MITSUBISHI CUP 2022

REGULAMENTO TÉCNICO TRITON SPORT RS

ADENDO 01

ARTIGO 10º - MOTOR

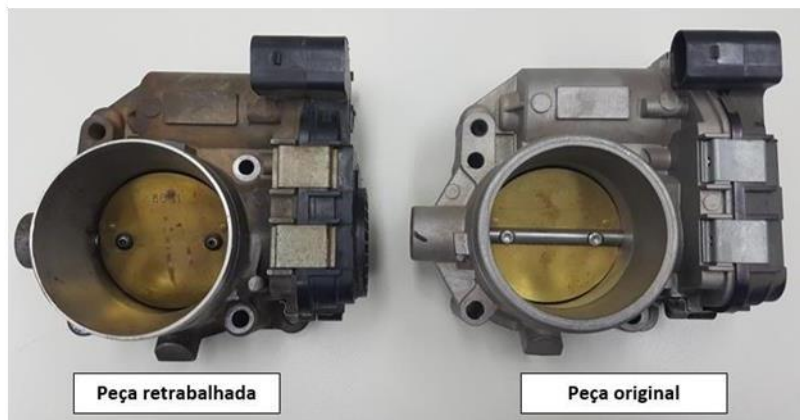
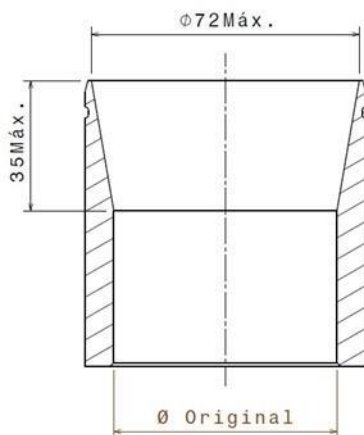
10.1.7 - É permitido o retrabalho (usinagem) na entrada do corpo de borboleta (TBI) de Part Number CD150089, respeitando as dimensões máximas descritas no desenho abaixo.
